# Evaluasi Jalur Sepeda Terproteksi

### **Jalur Sepeda Sudirman-Thamrin**

### **Jalur Sepeda Kawasan Semanggi**

Pada dokumen *conceptual design proposal* 2021.09.01 oleh Arkonin

# Evaluasi Pemasangan Bollard

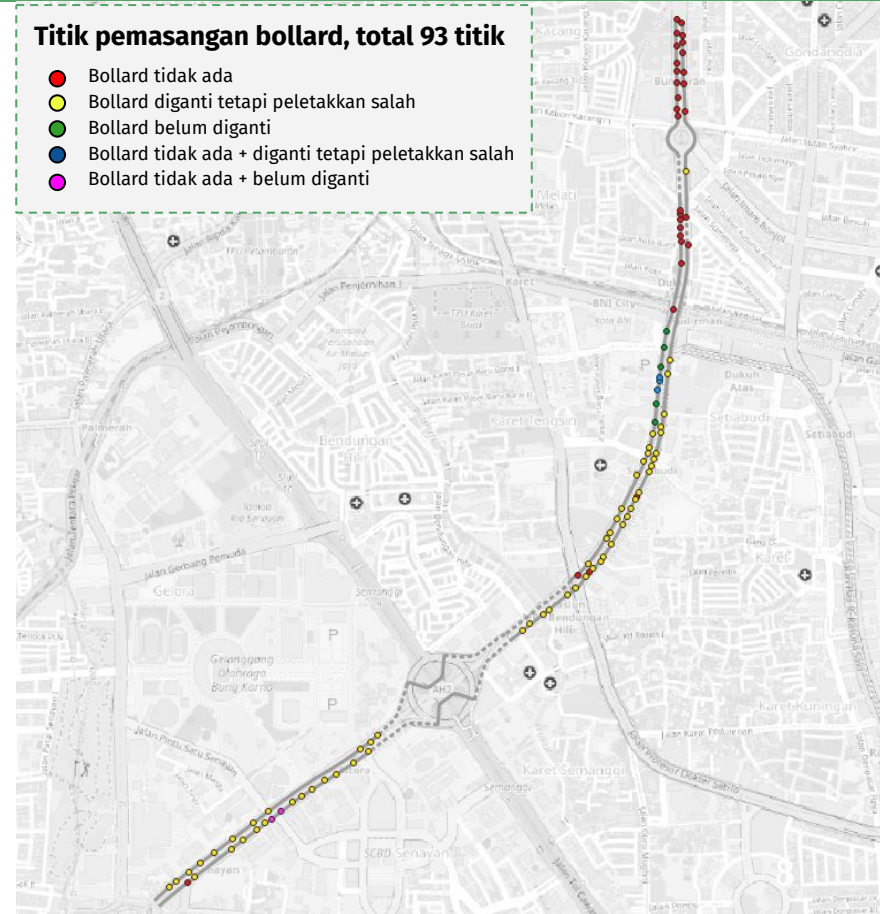
- Mayoritas bollard sudah diganti (59,1%) tetapi peletakkannya masih belum sesuai gambar yang telah disepakati.
- Peletakkan bollard yang salah berkaitan dengan jumlah *planter box* yang kurang sehingga posisi bollard mundur dari yang seharusnya.
- Beberapa inrit/persimpangan **tidak terdapat bollard** (30,1%) terutama yang diapit oleh segmen jalur sepeda dengan proteksi *buffer*.
- Terdapat kemungkinan inrit/*driveway* tanpa bollard sedang **menunggu penggantian bollard** saat survei dilaksanakan.

# Evaluasi Rambu Khusus Jalur Sepeda Sinarmas - BHI

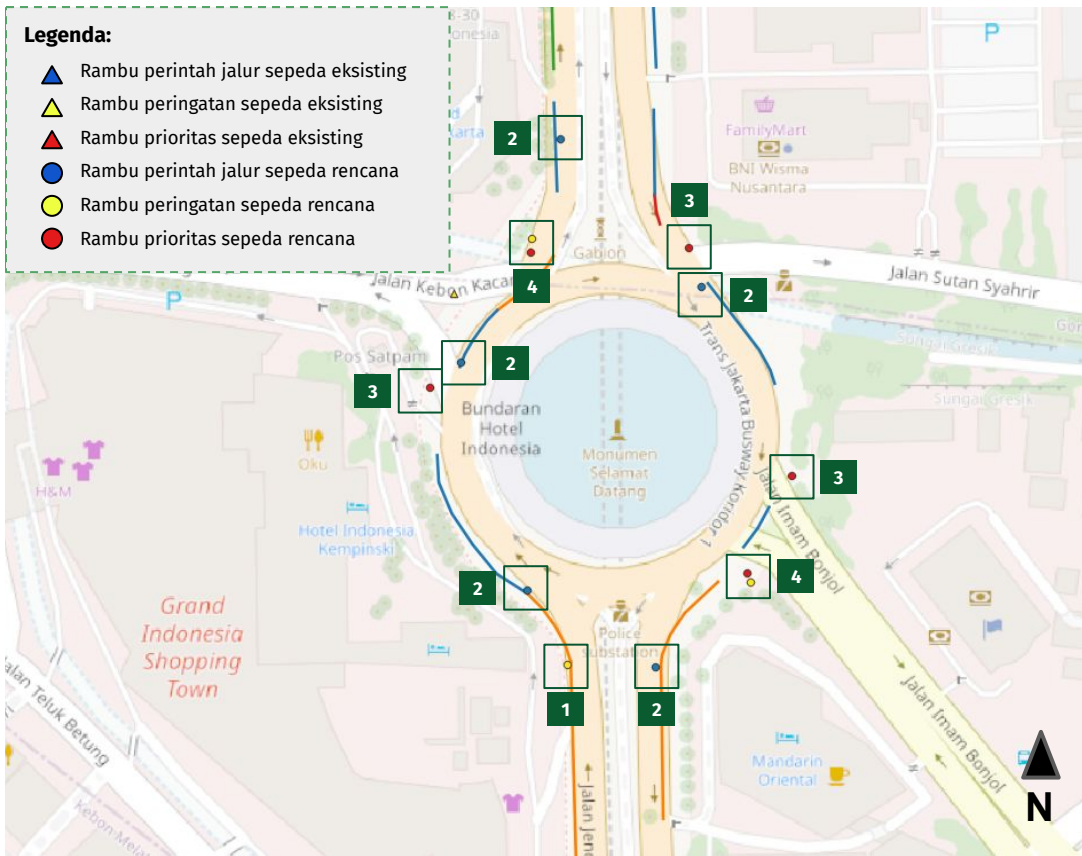
## Kekurangan/perbedaan pemasangan rambu:

| No | Eksisting | Rencana   | Keterangan                         |
| 1  | Tidak ada | Prioritas | Pelican <i>crossing</i>            |
| 2  | Tidak ada | Perintah  | Pada awal jalur sepeda terproteksi |

- Rambu prioritas pada **nomor 1** ditujukan untuk memberi prioritas pada pejalan kaki yang menyeberang
- Rambu perintah jalur sepeda **nomor 2** diletakkan di awal jalur sepeda terproteksi. Saat ini proteksi berupa *buffer*, namun rekomendasi awalnya adalah proteksi dengan *planter box*

# Evaluasi Rambu Khusus Jalur Sepeda Sumenep - Tosari

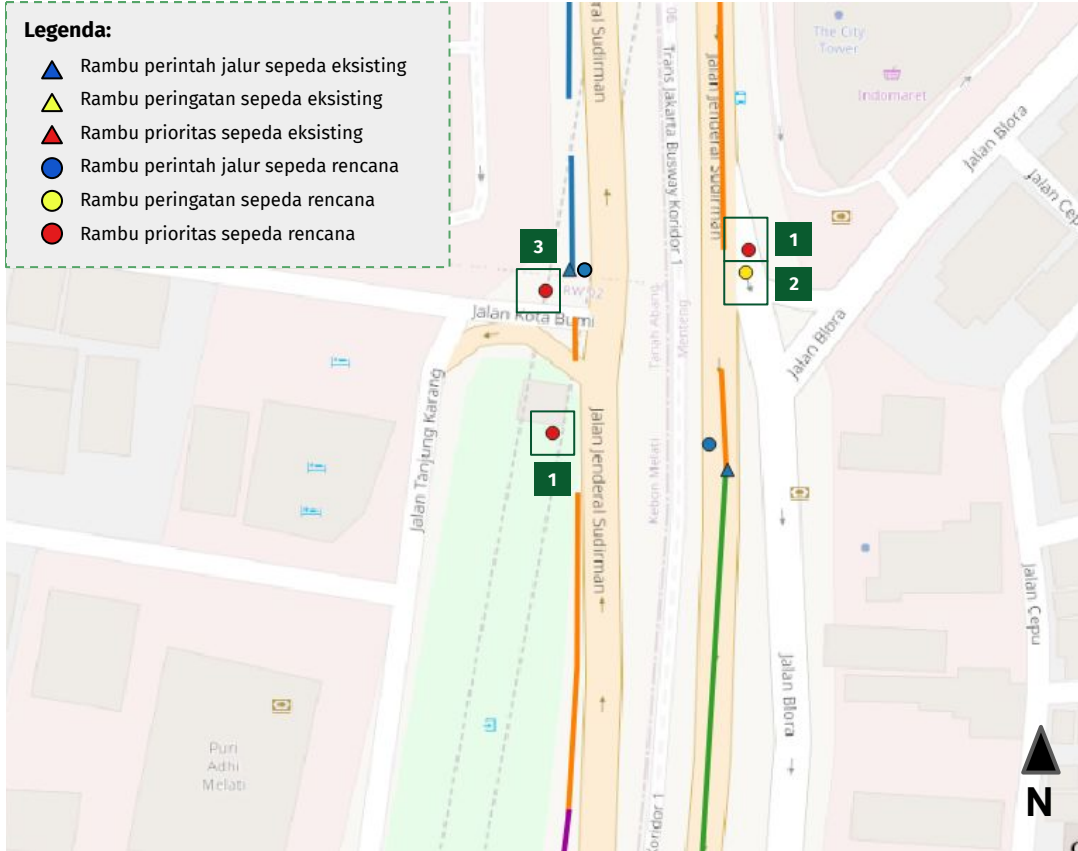
- Titik awal jalur terproteksi pada **nomor 8** berbeda dengan rekomendasi, lihat titik nomor 2 pada slide nomor 11
- Rambu perintah pada **nomor 7** tidak dibutuhkan karena titik awal jalur sepeda dengan *buffer* tidak dimulai setelah *driveway*

## Kekurangan/perbedaan pemasangan rambu:

| No | Eksisting  | Rencana                  | Keterangan                               |
| 1  | Tidak ada  | Peringatan               | Awal jalur berbagi                       |
| 2  | Peringatan | Prioritas dan Peringatan | Keluar lengan simpang                    |
| 3  | Tidak ada  | Prioritas                | Masuk <i>driveway</i>                    |
| 4  | Tidak ada  | Perintah                 | Awal jalur terproteksi                   |
| 5  | Tidak ada  | Prioritas                | Keluar <i>driveway</i>                   |
| 6  | Tidak ada  | Peringatan (2 unit)      | Setiap interval 100 m pada jalur berbagi |
| 7  | Perintah   | Tidak ada                | Tidak diperlukan                         |
| 8  | Perintah   | Tidak ada                | Titik awal jalur terproteksi berbeda     |

# Evaluasi Rambu Khusus Jalur Sepeda Blora - Dukuh Atas

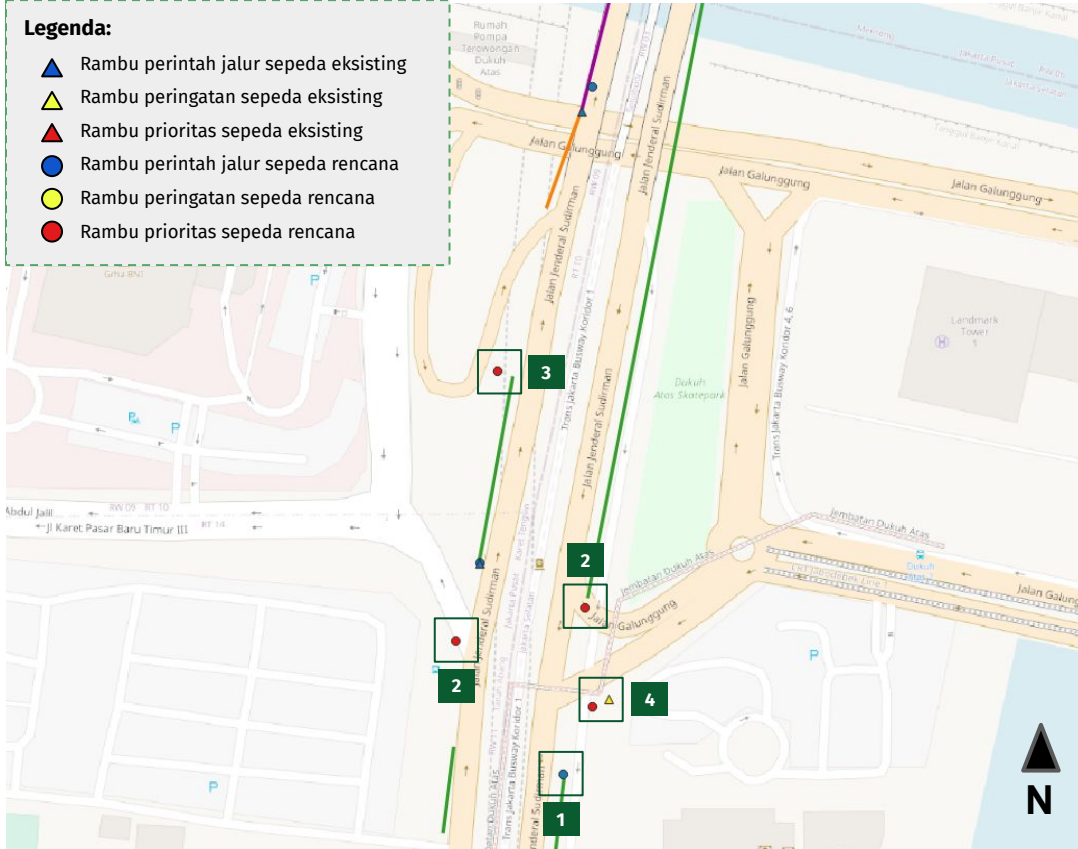
## Kekurangan/perbedaan pemasangan rambu:

| No | Eksisting | Rencana    | Keterangan                                      |
| 1  | Tidak ada | Prioritas  | Masuk <i>driveway</i>                           |
| 2  | Tidak ada | Peringatan | Masuk <i>driveway</i> pada jalur sepeda berbagi |
| 3  | Tidak ada | Prioritas  | Keluar <i>driveway</i>                          |

- Rambu peringatan **nomor 2** diperlukan sebagai proteksi ekstra pada jalur sepeda berbagi terhadap kendaraan bermotor yang akan memasuki *driveway*

# Evaluasi Rambu Khusus Jalur Sepeda Taman Budaya

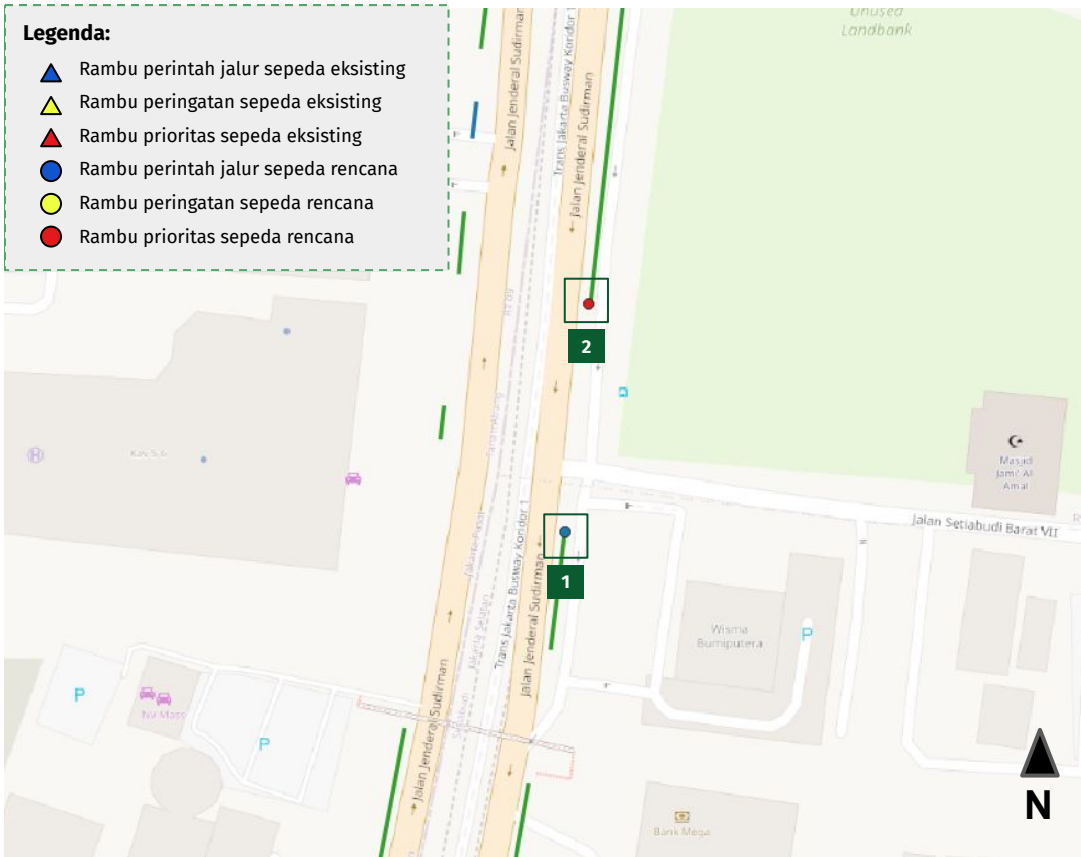
## Kekurangan/perbedaan pemasangan rambu:

| No | Eksisting  | Rencana   | Keterangan   |
| 1  | Tidak ada  | Perintah  | Pada awal jalur sepeda terproteksi setelah <i>driveway</i> |
| 2  | Tidak ada  | Prioritas | Masuk <i>driveway</i>                                      |
| 3  | Tidak ada  | Prioritas | Keluar <i>driveway</i>                                     |
| 4  | Peringatan | Prioritas | <b>Penggantian</b>   |

- Titik nomor 4 cukup menggunakan rambu prioritas karena pergerakan pada *driveway* tidak sekompleks simpang

# Evaluasi Rambu Khusus Jalur Sepeda Bumi Putra - Astra

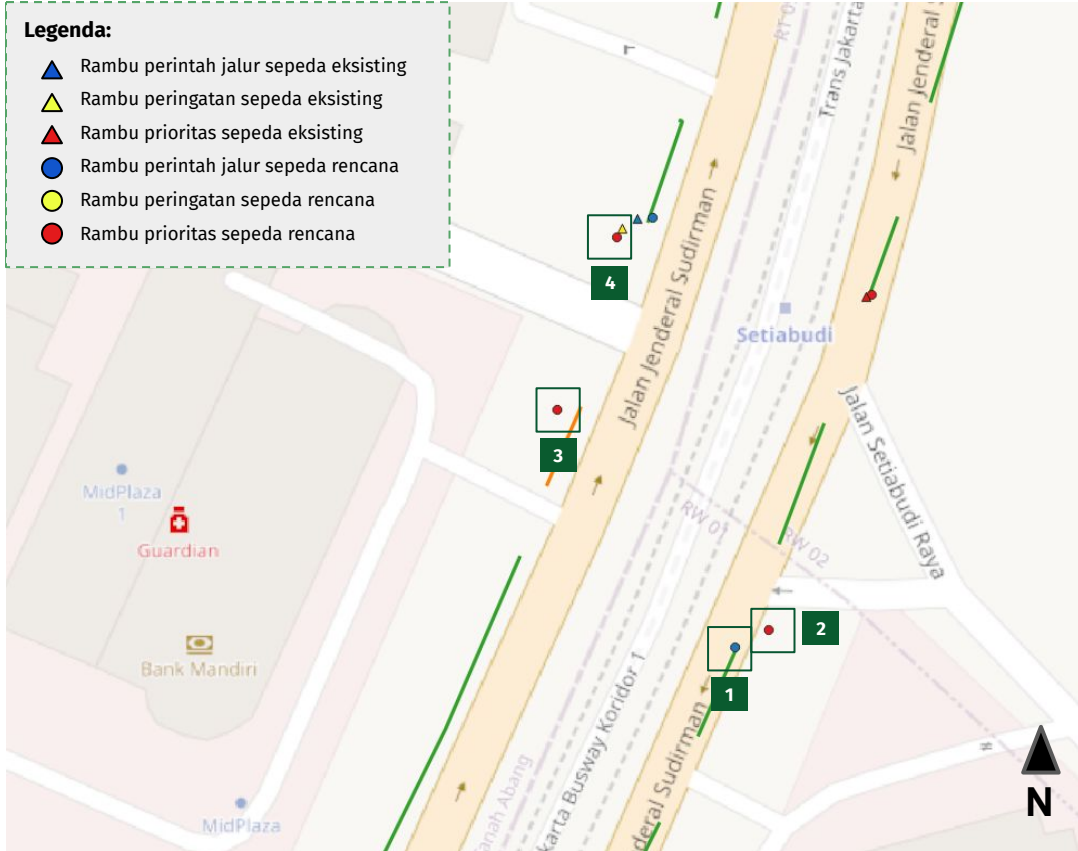
## Kekurangan/perbedaan pemasangan rambu:

| No | Eksisting | Rencana   | Keterangan   |
| 1  | Tidak ada | Perintah  | Pada awal jalur sepeda terproteksi setelah <i>driveway</i> |
| 2  | Tidak ada | Prioritas | Masuk <i>driveway</i>                                      |

- Rambu prioritas menghadap arah datangnya kendaraan

# Evaluasi Rambu Khusus Jalur Sepeda Mid - Chaze Plaza

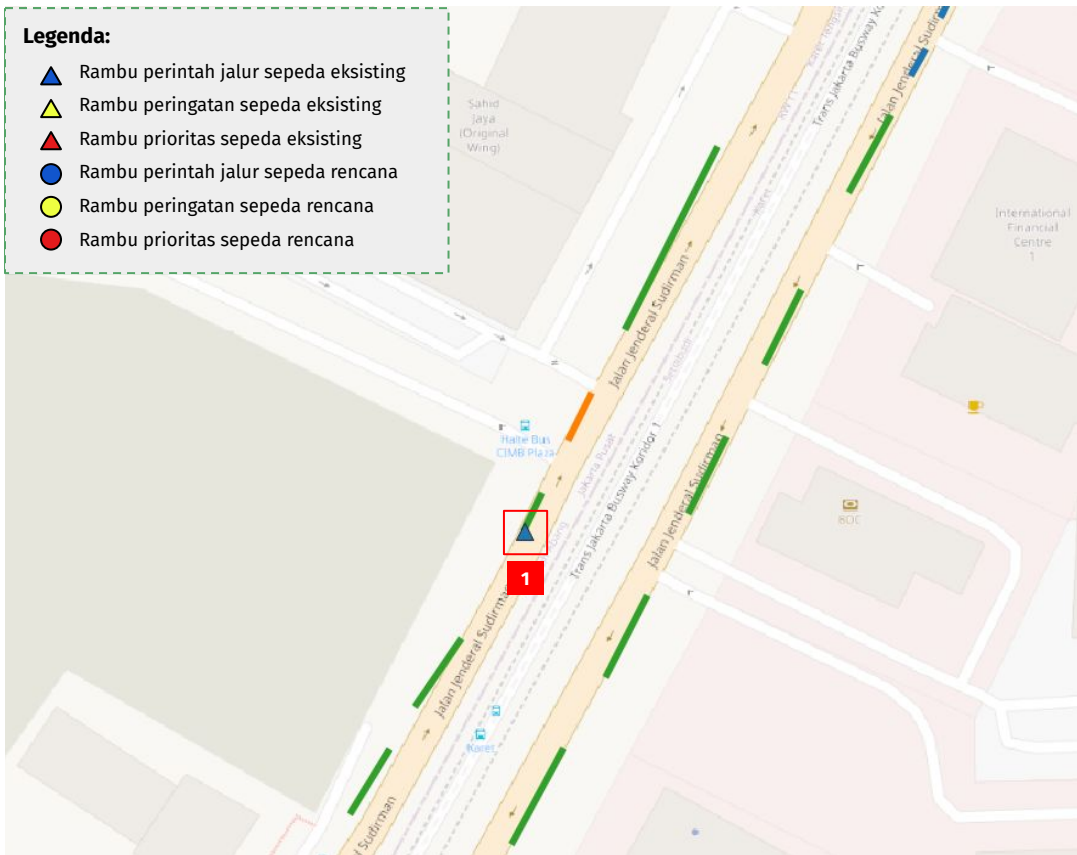
## Kekurangan/perbedaan pemasangan rambu:

| No | Eksisting  | Rencana   | Keterangan   |
| 1  | Tidak ada  | Perintah  | Pada awal jalur sepeda terproteksi setelah <i>driveway</i> |
| 2  | Tidak ada  | Prioritas | Keluar <i>driveway</i>                                     |
| 3  | Tidak ada  | Prioritas | Masuk <i>driveway</i>                                      |
| 4  | Peringatan | Prioritas | <b>Penggantian</b>   |

- Titik **nomor 4** cukup menggunakan rambu prioritas karena pergerakan pada *driveway* tidak sekompleks simpang

# Evaluasi Rambu Khusus Jalur Sepeda Jalan Layang Satrio

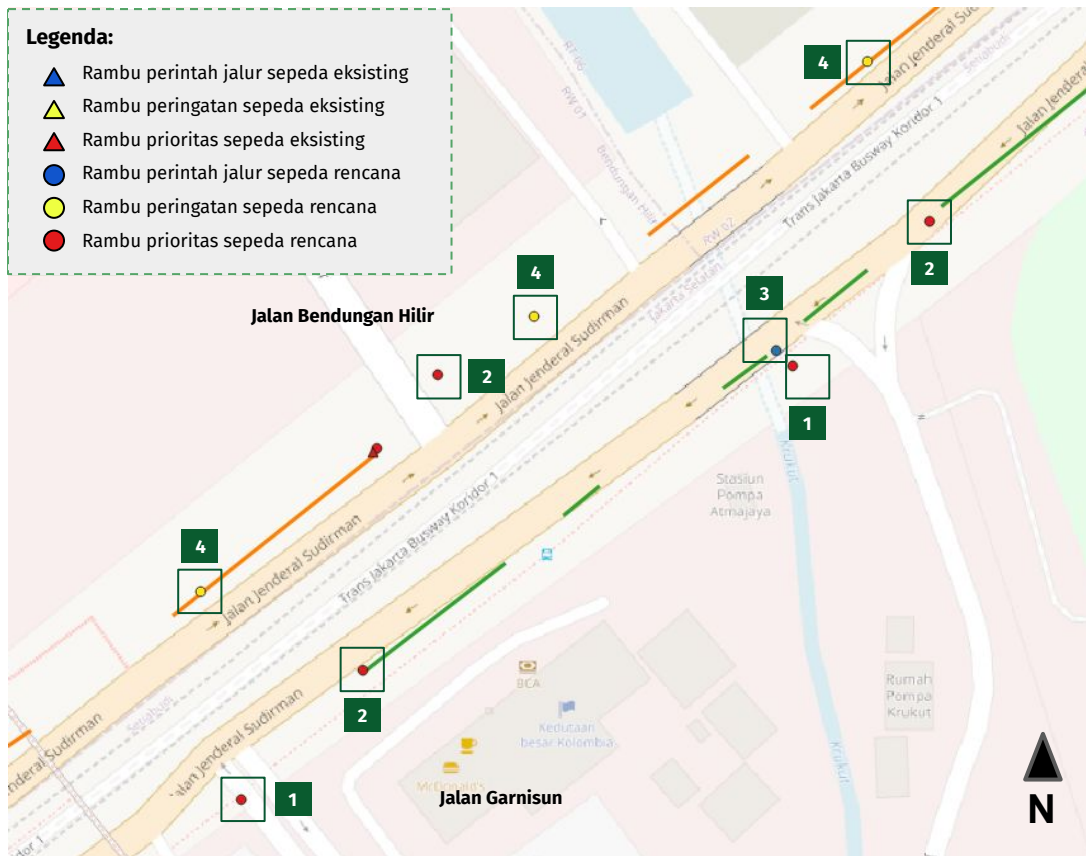
## Kekurangan/perbedaan pemasangan rambu:

| No | Eksisting  | Rencana    | Keterangan   |
| 1  | Tidak ada  | Prioritas  | Keluar <i>driveway</i>                                     |
| 2  | Tidak ada  | Peringatan | Dipasang setiap interval 100 m di sepanjang jalur berbagi  |
| 3  | Tidak ada  | Prioritas  | Masuk <i>driveway</i>                                      |
| 4  | Tidak ada  | Perintah   | Pada awal jalur sepeda terproteksi setelah <i>driveway</i> |
| 5  | Peringatan | Prioritas  | Keluar <i>driveway</i> (penggantian)                       |

- Titik **nomor 5** cukup menggunakan rambu prioritas karena pergerakan pada *driveway* tidak sekompleks simpang

# Evaluasi Rambu Khusus Jalur Sepeda Bendungan Hilir

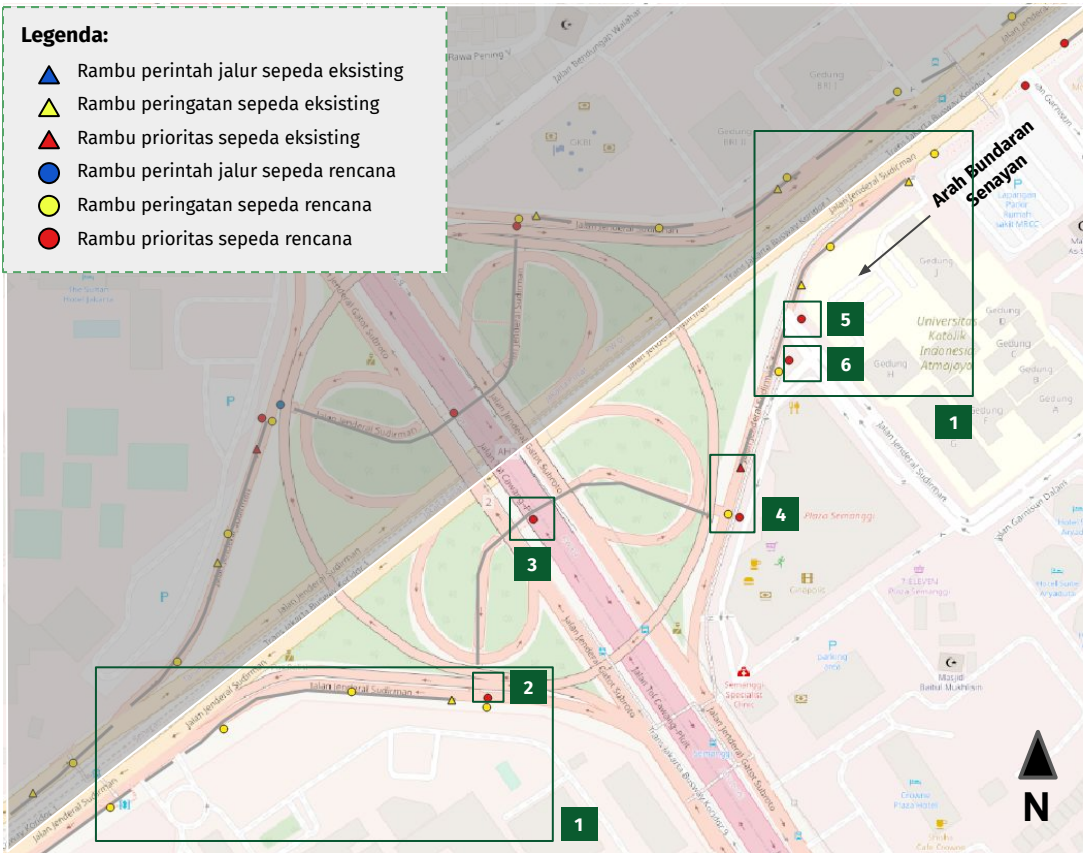
## Kekurangan/perbedaan pemasangan rambu:

| No | Eksisting | Rencana    | Keterangan   |
| 1  | Tidak ada | Prioritas  | Keluar <i>driveway</i>   |
| 2  | Tidak ada | Prioritas  | Masuk <i>driveway</i> , diletakkan di akhir jalur sepeda terproteksi |
| 3  | Tidak ada | Perintah   | Pada awal jalur sepeda terproteksi setelah <i>driveway</i>           |
| 4  | Tidak ada | Peringatan | Dipasang setiap interval 100 m di sepanjang jalur berbagi            |

- Rambu prioritas menghadap arah datangnya kendaraan bermotor

# Evaluasi Rambu Khusus Jalur Sepeda Semanggi (Plaza Semanggi - Polda)

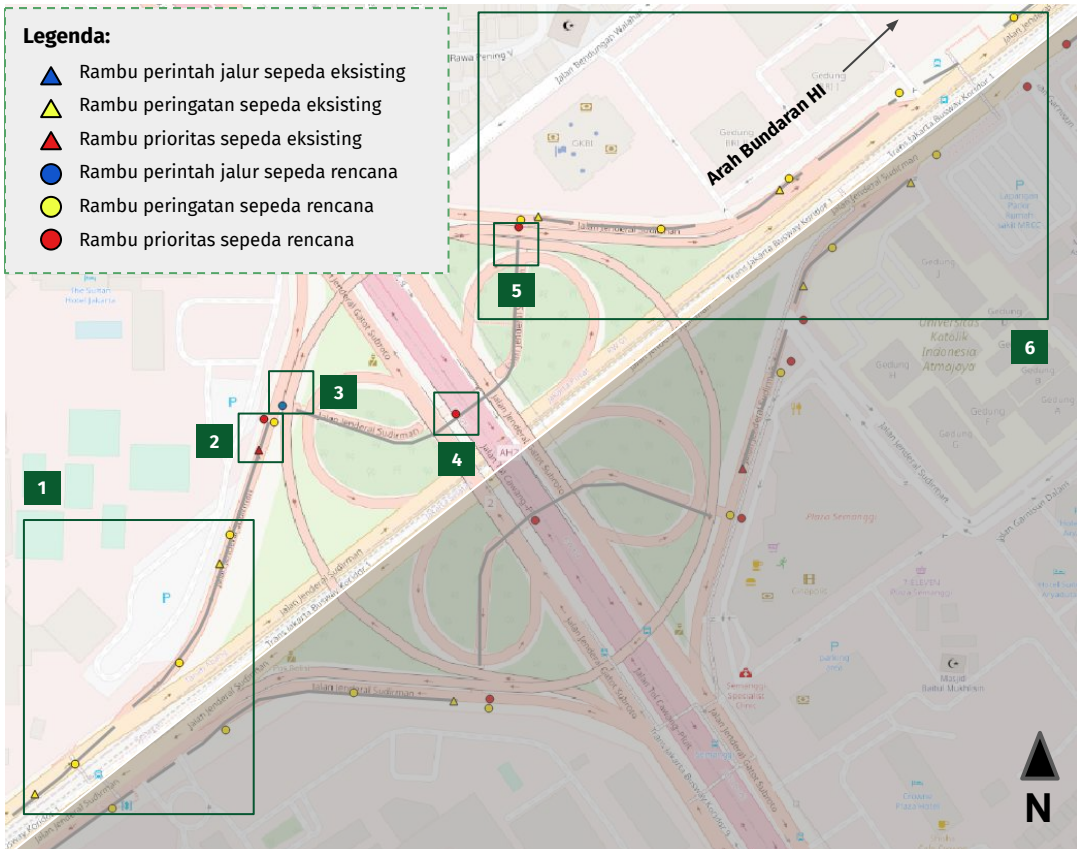
## Kekurangan/perbedaan pemasangan rambu:

| No | Eksisting  | Rencana                  | Keterangan   |
| 1  | Peringatan | Peringatan               | Dipasang setiap interval 100 m                               |
| 2  | Prioritas  | Prioritas dan Peringatan | Sebelum keluar terowongan                                    |
| 3  | Tidak ada  | Prioritas                | Prioritas pejalan kaki pada <i>crossing</i>                  |
| 4  | Prioritas  | Prioritas dan Peringatan | Rambu peringatan karena memasuki titik konflik dengan sepeda |
| 5  | Tidak ada  | Prioritas                | Masuk <i>driveway</i>  |
| 6  | Tidak ada  | Prioritas                | Keluar <i>driveway</i>                                       |
